改善箇所説明図

取付部の断面図（A-A）

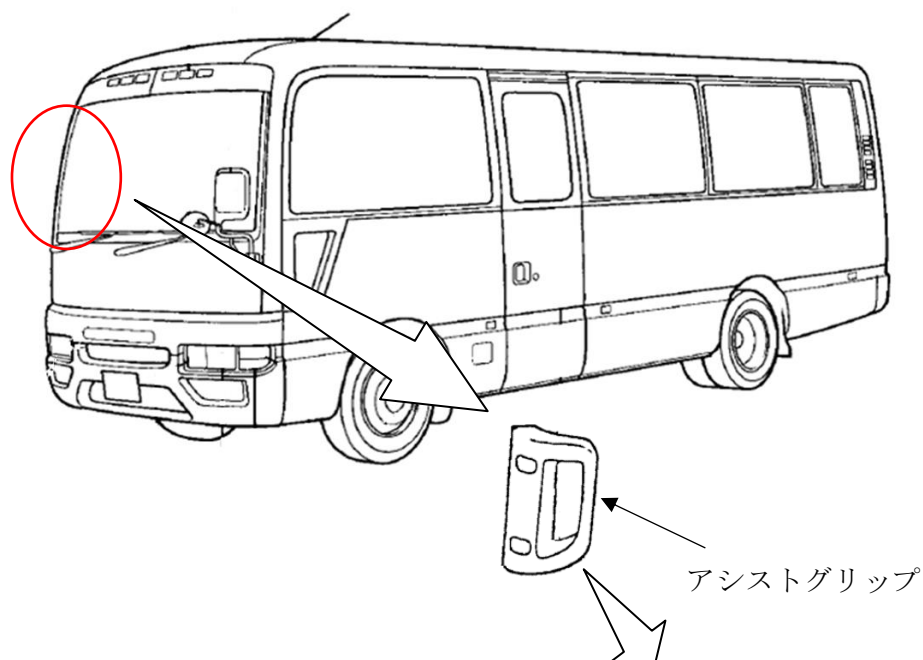
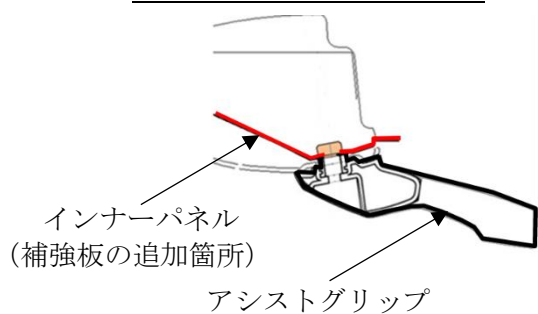
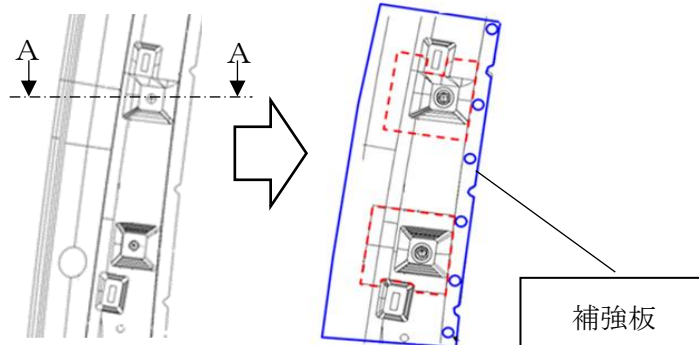
運転席のアシストグリップにおいて、取付部のパネルの強度が不足しているため、繰り返し使用することで、パネルに亀裂が入ることがある。そのため、そのままの状態で使用すると、運転者が乗り込む際にアシストグリップが外れ、最悪の場合、転倒するおそれがある。

全車両、アシストグリップ取付部に補強板を追加する。
なお、改修用部品の準備に時間を要するため、暫定措置として、アシストグリップの使用に関する注意喚起を行うとともに、アシストグリップを取り外す。
